Statens vegvesen

E16 Utbedringsstrekning Ulness til Einang

Sammendrag av merknader etter offentlig ettersyn av
planforslaget

Dato: 20.02.2020

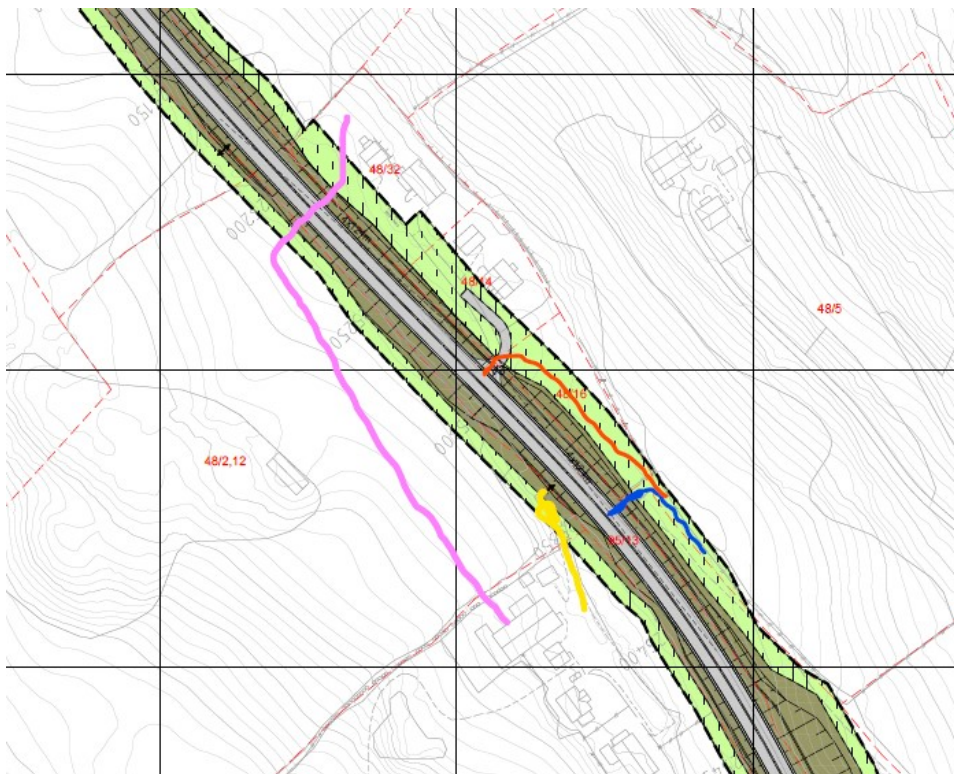
Jeg vil også få avklart situasjonen med å flytte busslomme til min eiendom. Planlagte busslomme ved min gamle låvebru fører til at jeg mister muligheten til å kjøre mellom det gamle og nye tunet slik det er i dag – dette bør også kunne løses på en enkel måte.

Det vil ikke bli inngrep på eksisterende landbruksveg som ligger parallelt med E16 ved gårdstunet, da dette området inngår i sikringssonen til fredet kulturminne.

Angående planlagte busslomme så vil ikke den kreve så mye areal at det ikke vil være mulig å kjøre mellom det gamle og nye tunet.

Fordeler/ulempes

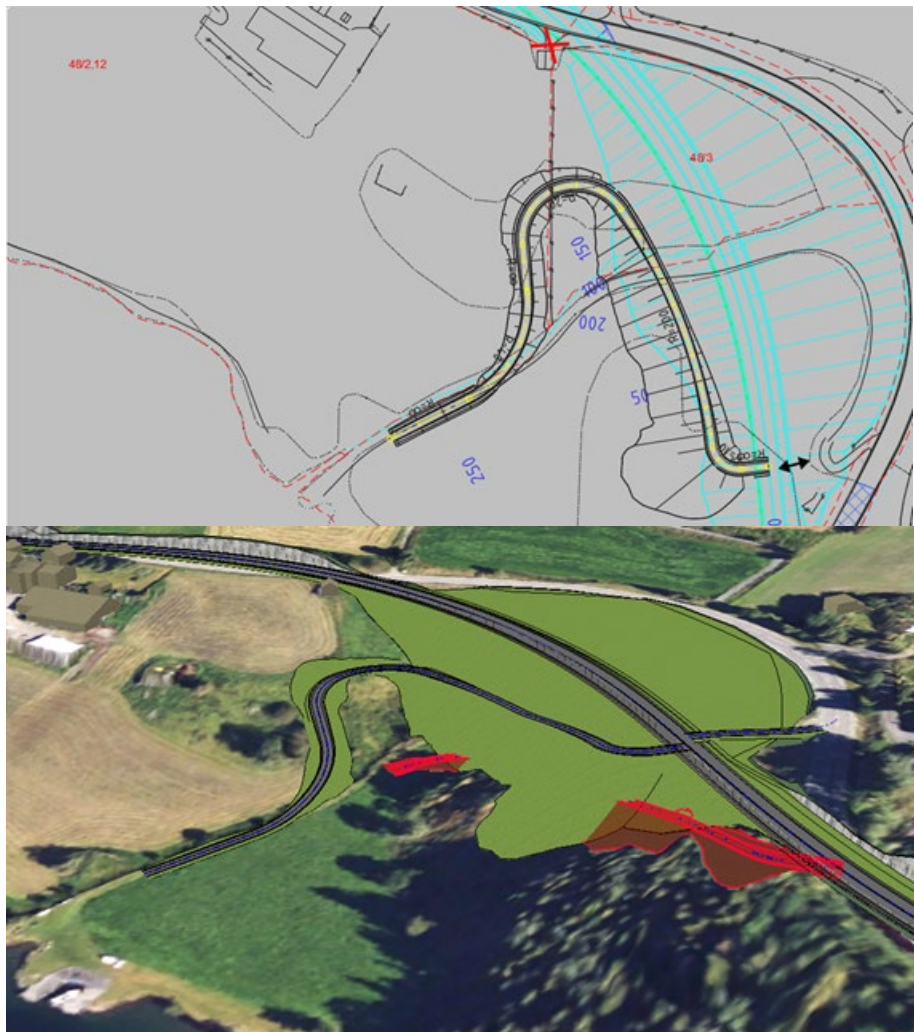
Vi har sett på siktlinjer hvis du som fotgjenger står ved de to avkjøringene på hver sin side av ny E16.

- *Avkjøringen i P26400 vil ha sikt nordover på over 300 m og sikt sørover på ca 130 m*
- *Avkjøringen i P 26460 (ned mot fjorden) vil ha sikt nordover på over 360 m og sikt sørover på ca 150 m*

- *Ligger pent i landskapet, jevn stigning hele veien, må ikke over bekk før en kommer ned. Krever lite masser for å fullføre.*
- *Har noe avstand til avkjøring overside, men kan justeres noe nordover (5–10 meter).*
- *Gode siktforhold i alle retninger, bredere skulder å bevege seg på enn dagens løsning.*
- *Atkomstvegen ned til fjorden vil få gode stigningsforhold og ha en god landskapstilpasning.*
- *Planforslaget legger opp til å tilbakeføre arealet av dagens E16 i Reiensvingen til grunneier. Hvis grunneier derfor velger å beholde deler av dagens E16 som gangveg inn mot grøfta til ny E16, vil det være mulig å komme seg til vegen ned til fjorden uten å måtte gå langs E16.*

- *Beveger seg inn på nabo eiendom, skaper langt mer fylling/behov for masser enn andre løsninger. Med den masseballansen prosjektet ligger an til, er dette masser som da må tas fra opprinnelig plan om å lage dyrkbart areal i yttersving.*
- *Krysser bekken to ganger, som gjør den mer sårbar for flom.*
- *Vi er heller ikke sikre på at denne løsningen kan gjennomføres uten reguleringsendring (utvidet planområde) eller om Innlandet fylkeskommune vil akseptere større inngrep i kulturlandskapet, når det foreligger løsninger som i større grad ivaretar kulturlandskapet.*

- *Avkjøringer rett ovenfor hverandre, stigningsforhold som i dag.*
- *Økt behov for fylling, noe som er uheldig for massebalansen i prosjektet. Løsningen vil imidlertid kreve mindre masser enn alternativ 2.*
- *Mulig behov for mur enkelte punkter*
- *Vi er heller ikke sikre på at denne løsningen kan gjennomføres uten reguleringsendring (utvidet planområde) eller om Innlandet fylkeskommune vil akseptere større inngrep i kulturlandskapet, når det foreligger løsninger som i større grad ivaretar kulturlandskapet.*
